**Controdeduzioni alle osservazioni alla variante al
PRG relativa al compendio centrale della zona
Valdario Sud in comune di Chioggia
Adottato con delibera di Consiglio Comunale n. 12
del 26/02/2015**

OSSERVAZIONE - N° 3

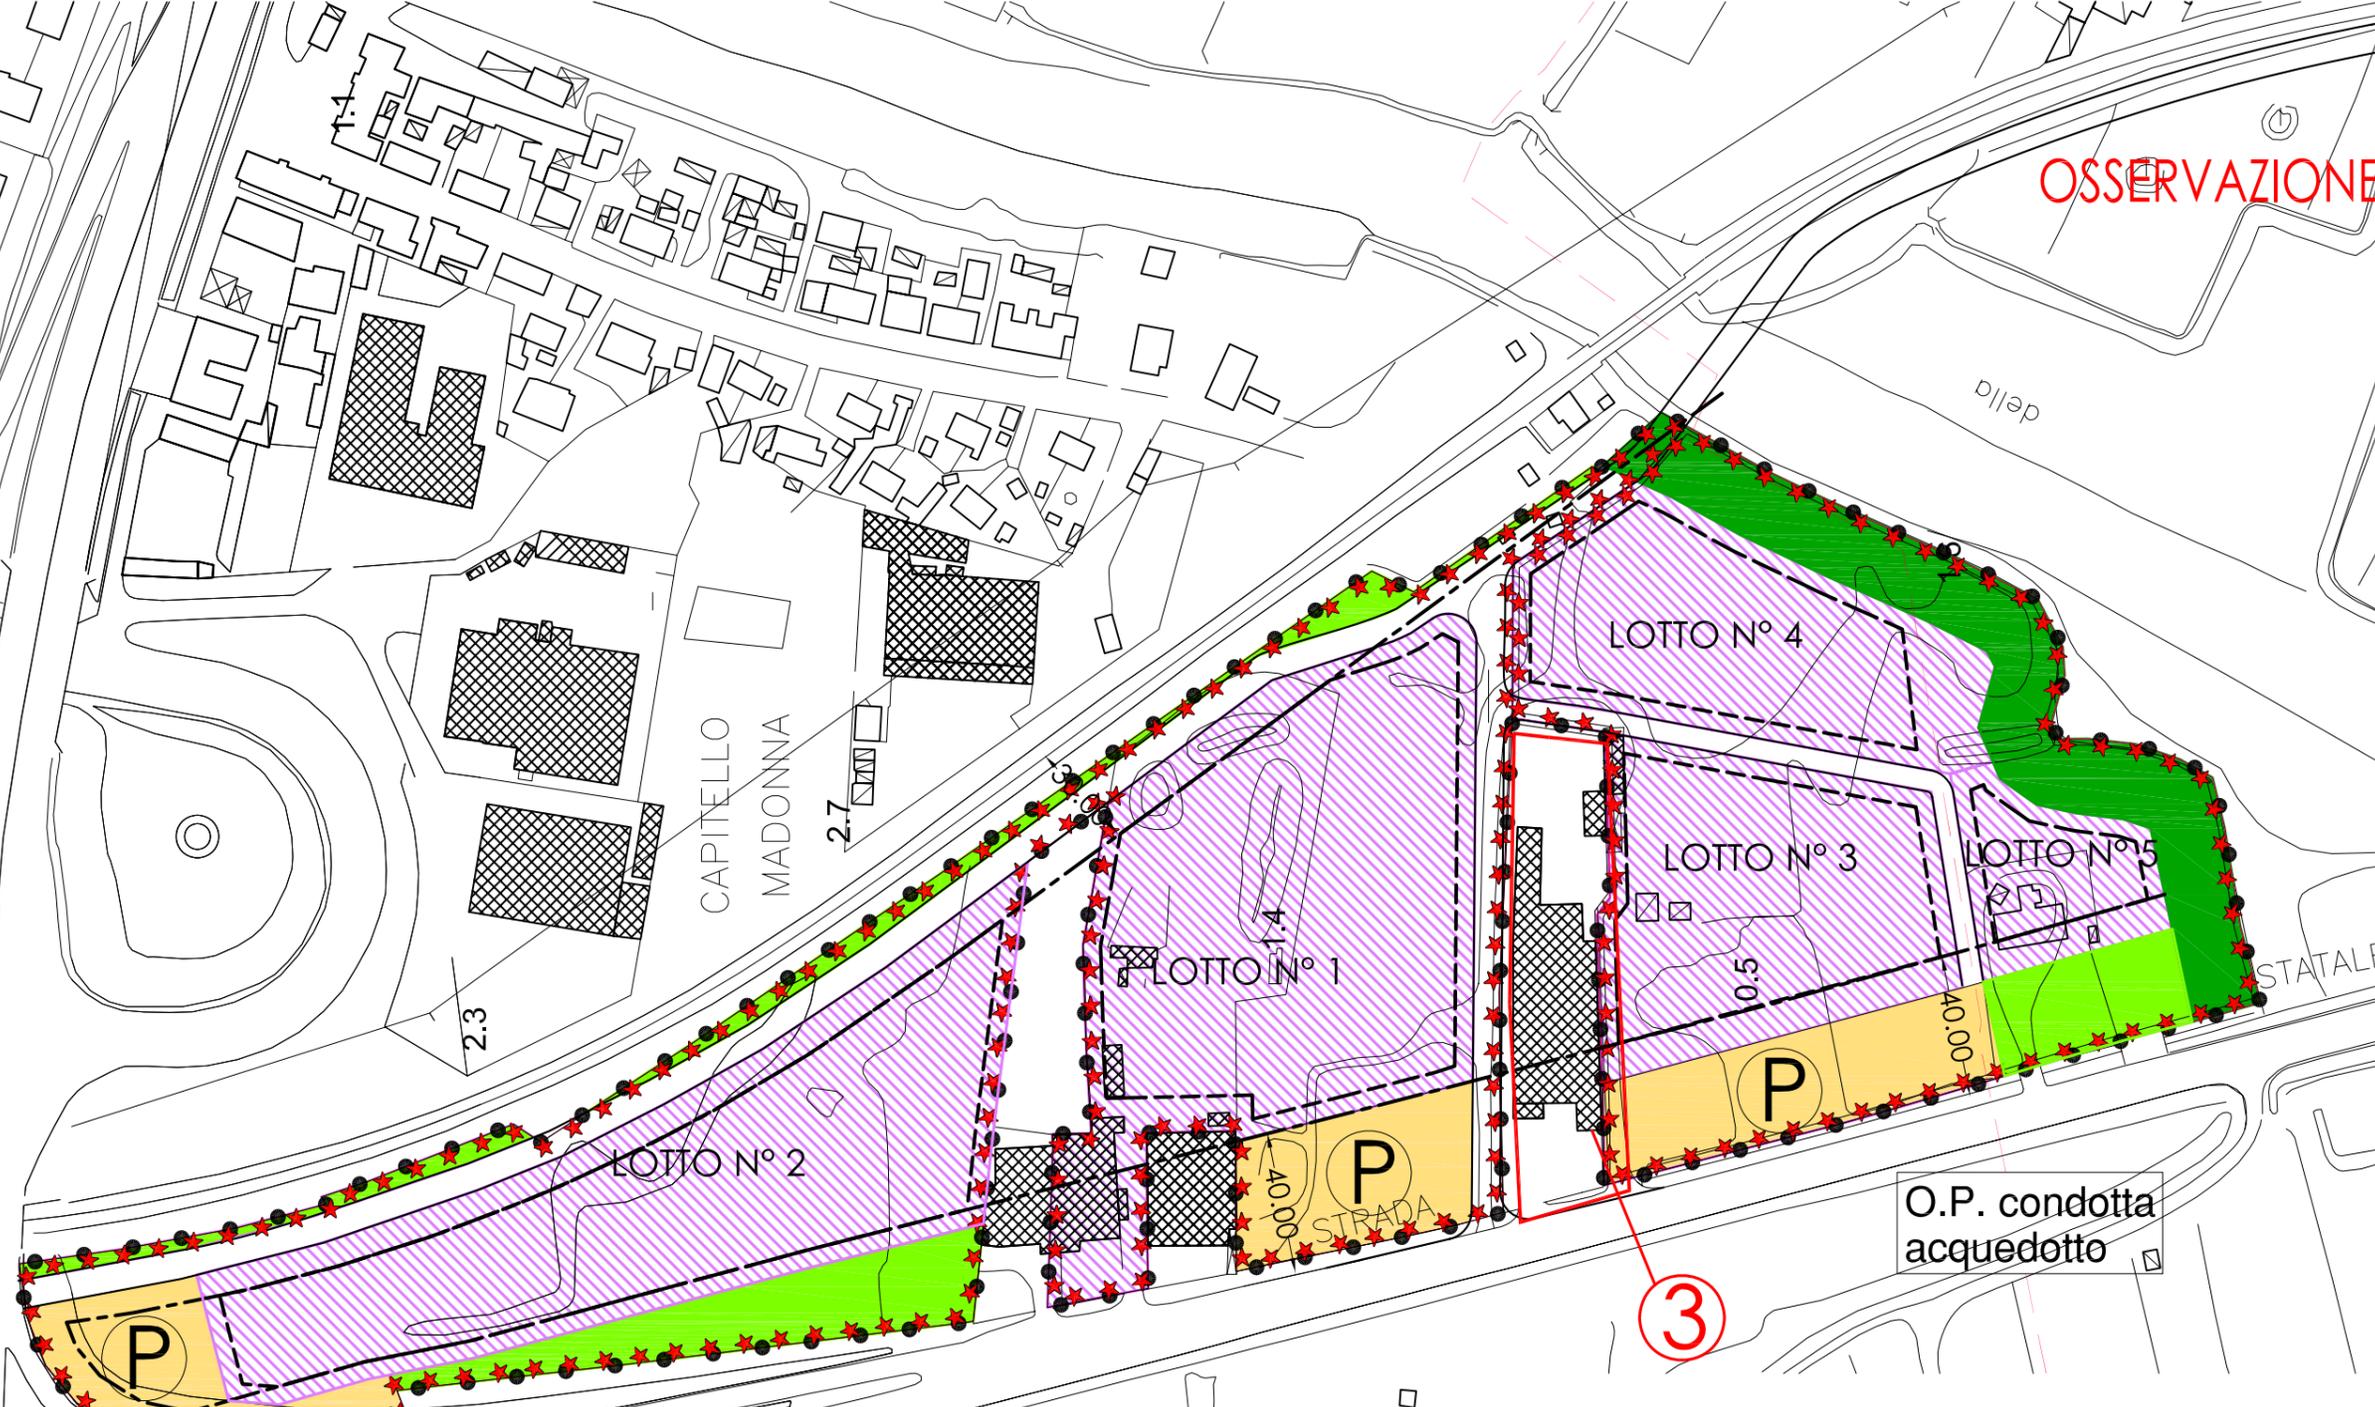
Premesso che nel terreno censito al NCTU al foglio 38 mappale 208 ha sede un centro ittico, verificata la scheda tecnica di attuazione allegata alla variante, si è constatato che il retino punteggiato che delimita la proprietà non corrisponde esattamente a quello del mappale 208 raffigurato nell'estratto di mappa. Nel grafico della scheda si è omesso di tenere in considerazione la porzione di strada posta a sud del terreno.

1 - aggiornare la scheda tecnica di attuazione indicando in modo preciso i confini di proprietà dell'osservante al fine di essere escluso dal consorzio dei proprietari interessati all'attuazione del piano urbanistico;

Visionata la scheda tecnica di attuazione adottata con Delibera di Consiglio Comunale n.12 del 26 febbraio 2015 e le schede delle attività produttive art. 126 e art. 30L.R. 61/85, si ravvisa un errore di trascrizione cartografica che si provvederà a rettificare

OSSERVAZIONE - N° 4

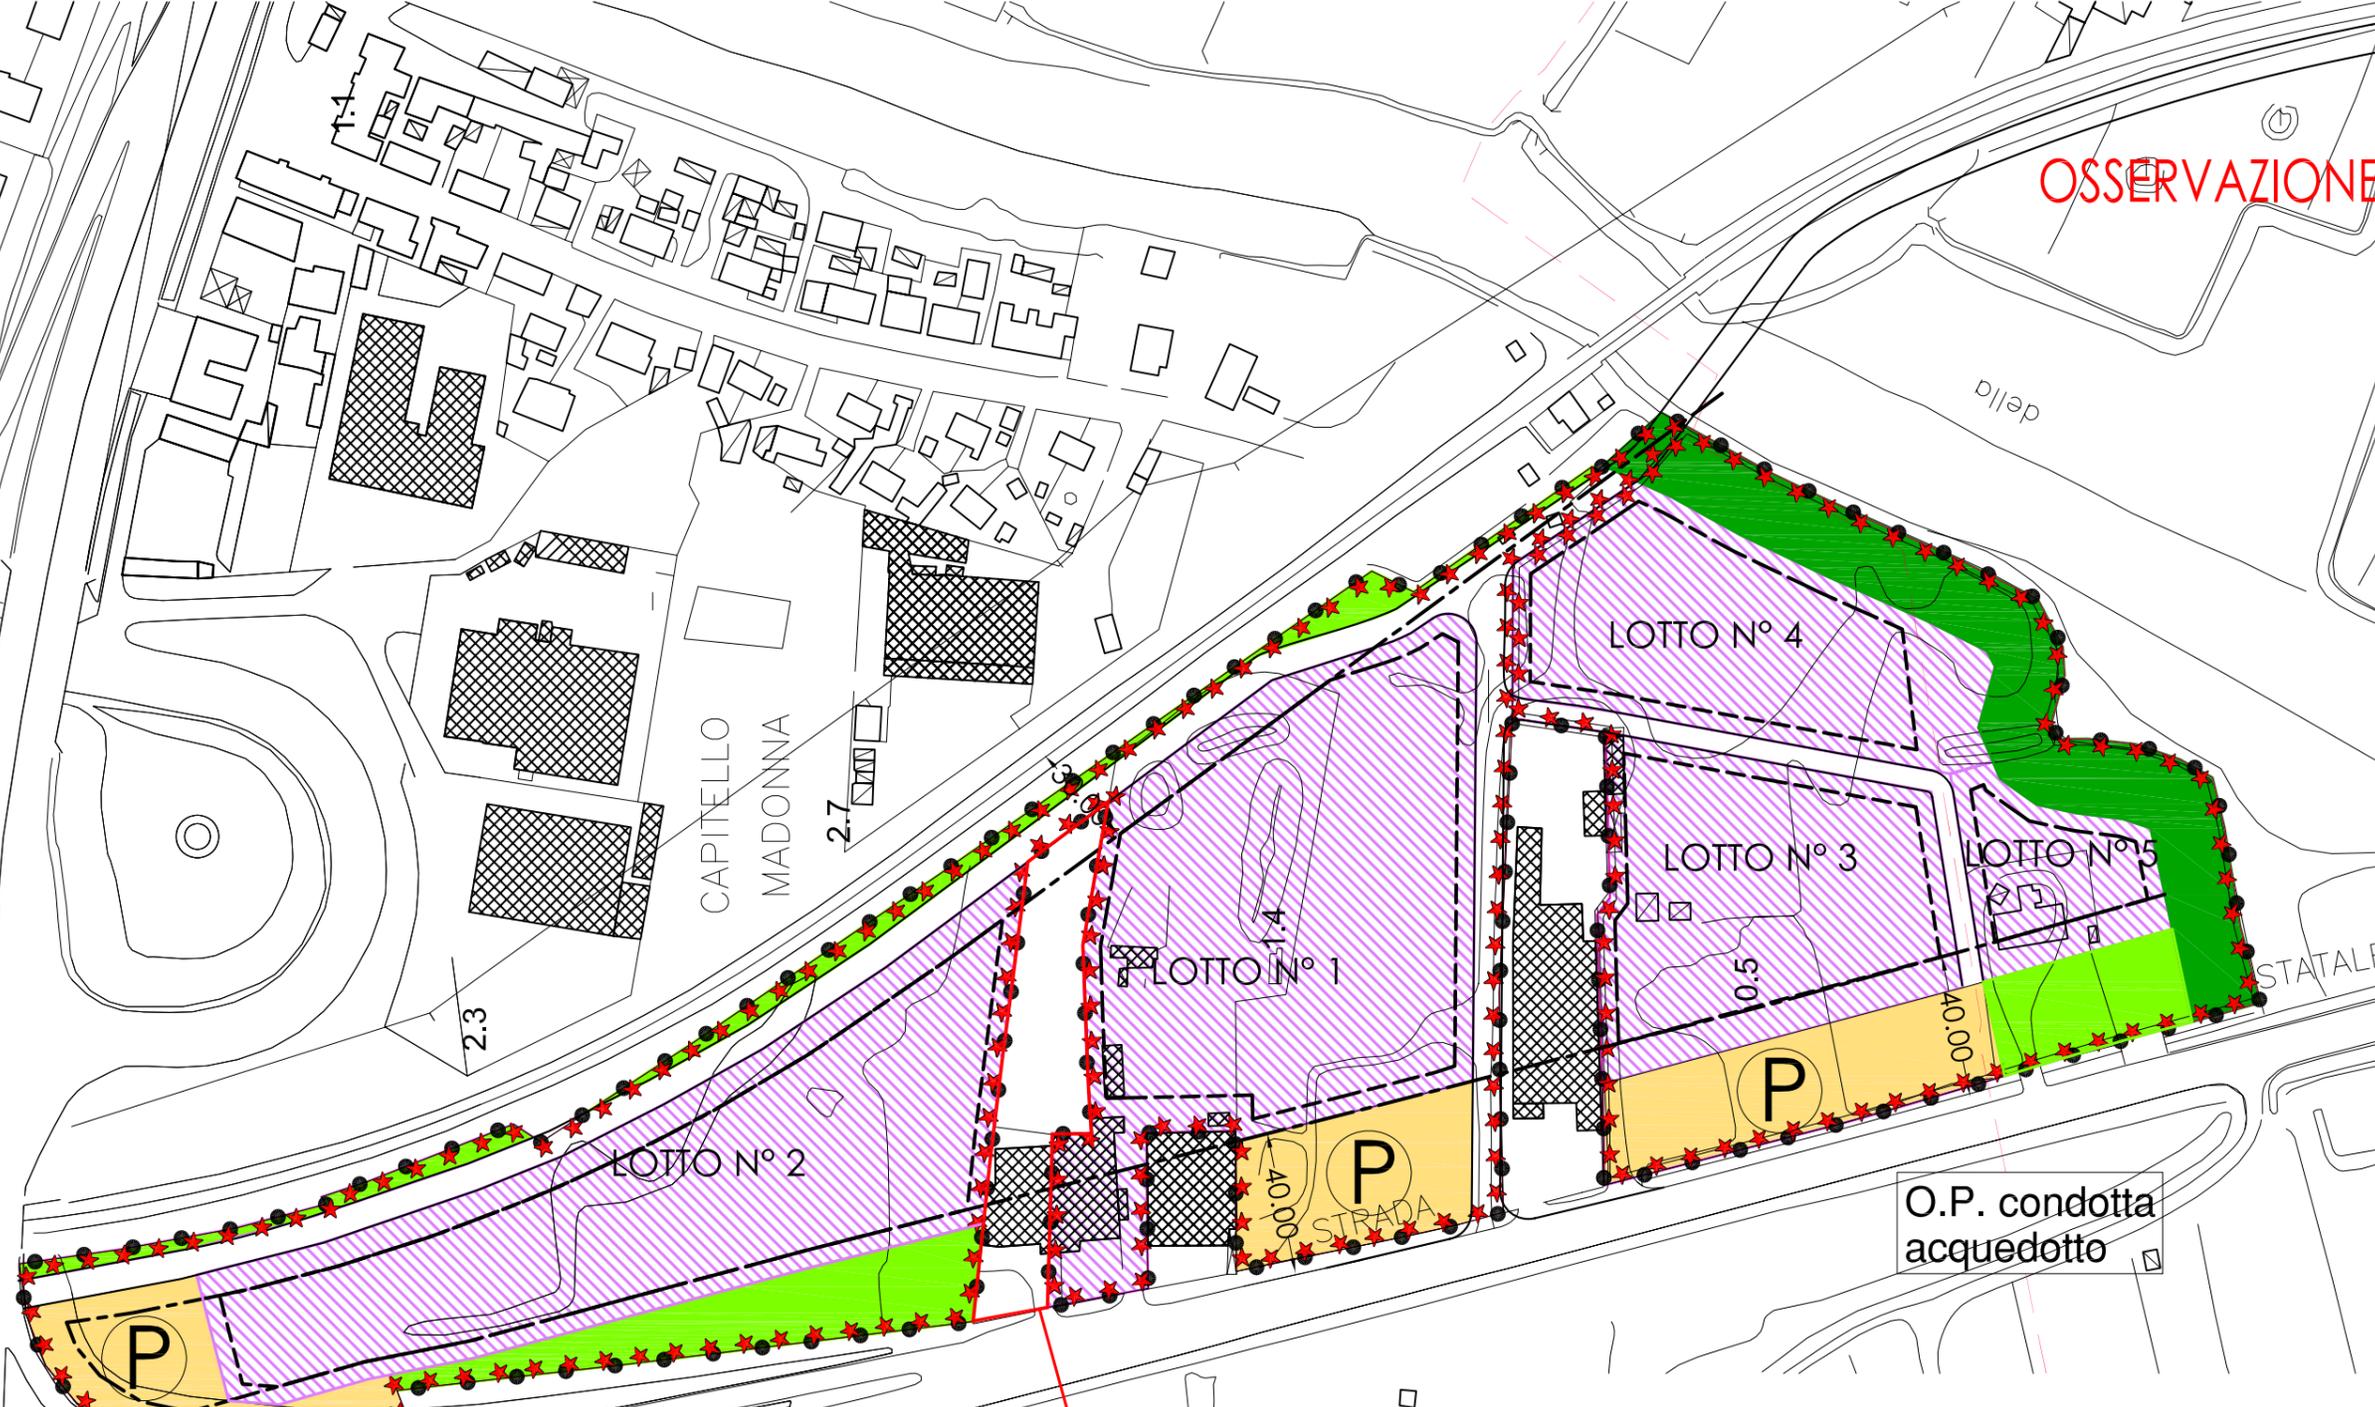
1. Di avere garanzia che nell'attuazione del piano non venga in nessun modo interrotta l'attività del centro ittico per la realizzazione di strade, sottoservizi e quant'altro;

2. L'onere del ripristino di eventuali rotture delle tubazioni, delle linee elettriche e di qualsiasi impianto collegato allo stabilimento ittico a seguito delle opere di urbanizzazione sia a carico del consorzio;

7. Di prevedere che nell'area censita al foglio 38 mappale 208 sia riconosciuta la zonizzazione D2.1 relativa alle attività produttive esistenti.

Le problematiche di cui dal punto 1 e al punto 6 sono questioni che vanno affrontate al momento della progettazione del Piano Attuativo e non sono oggetto della presente variante.

Per quanto riguarda il punto 7 si precisa che detta area è soggetta alle prescrizioni di dettaglio di cui all'art.126 della L.R. 61/85. L'obiettivo della presente variante non è quello della ridefinizione delle destinazioni delle attività produttive esistenti, che non è nemmeno percorribile mediante la procedura prevista dal comma 4 dell'art. 50 della L.R 61/85

OSSERVAZIONE - N° 5

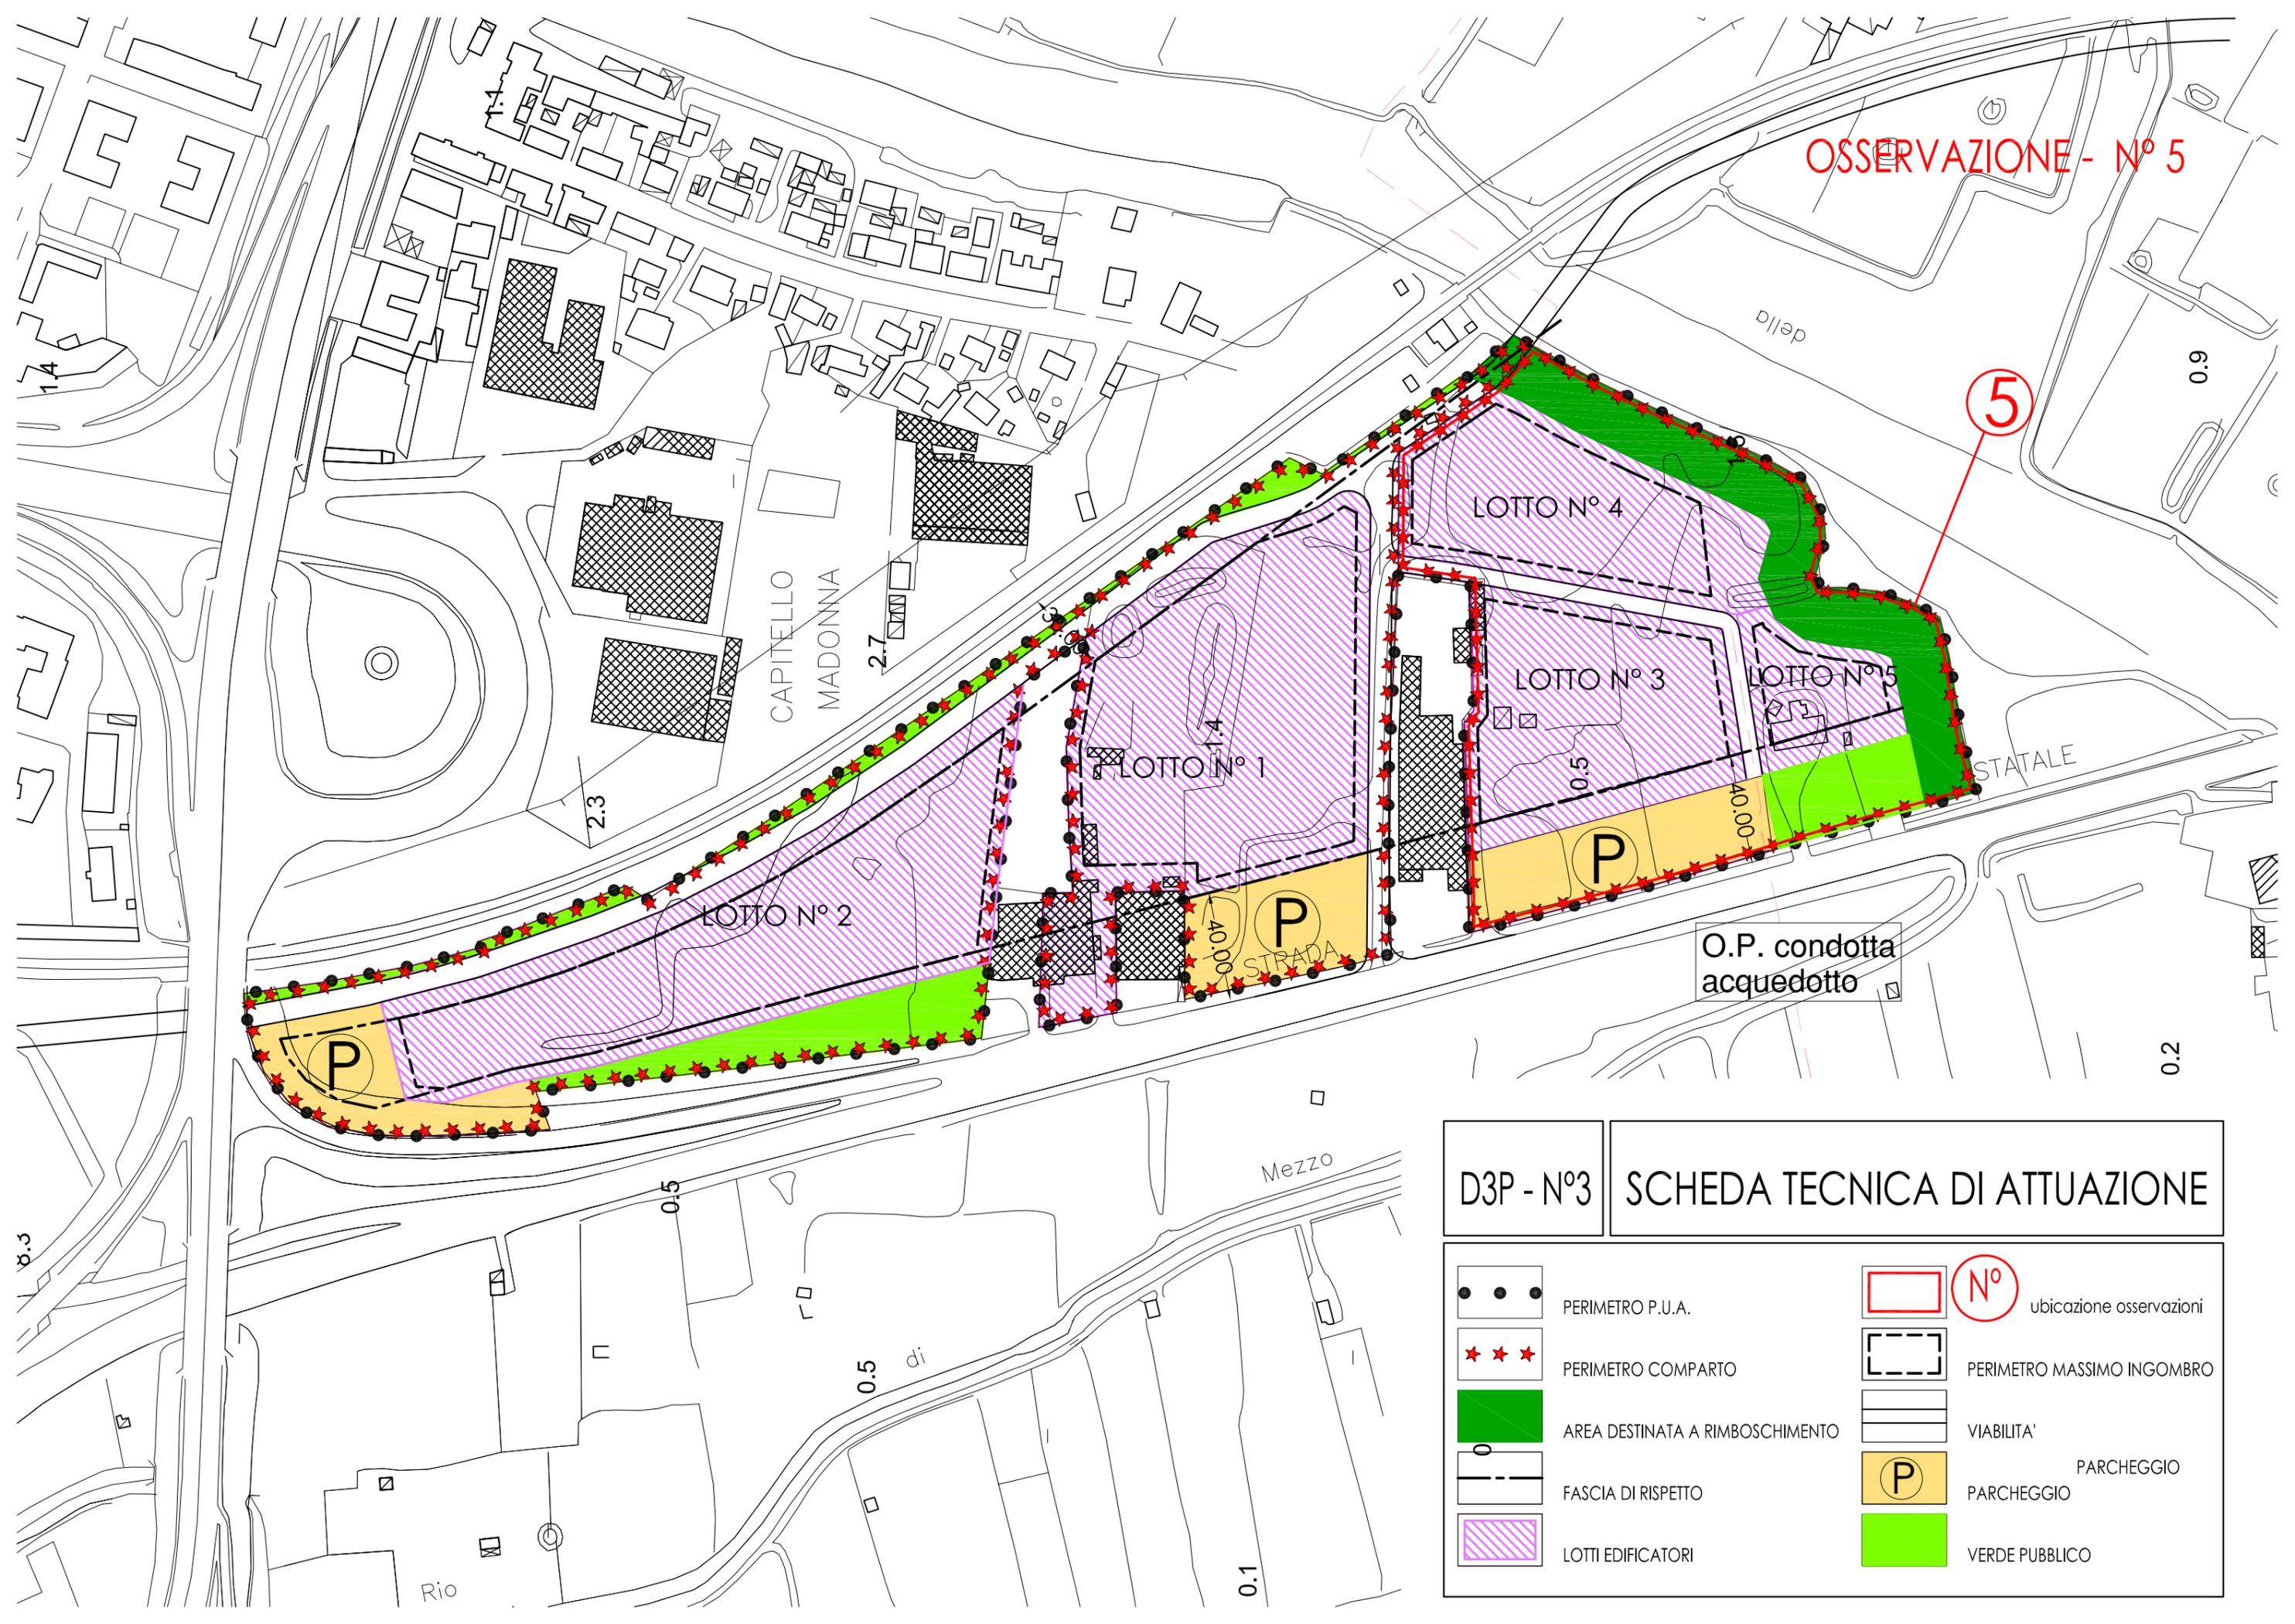
Suddivisione del comparto sud contraddistinto con la lettera B, in due sub comparti nei quali poter ricomprendere, in uno, le aree sostanzialmente libere dall'edificazione e, nell'altro quelle coperte da siti produttivi esistenti.

Si fa presente che la variante ha posto come obiettivo la correzione di alcune contraddizioni rilevate nel PRG vigente e la suddivisione dell'ambito del Piano Attuativo in due comparti al fine di facilitare l'attuazione del Piano stesso. L'osservazione risulta un tema puntuale da affrontare, eventualmente, durante il progetto di pianificazione attuativa.
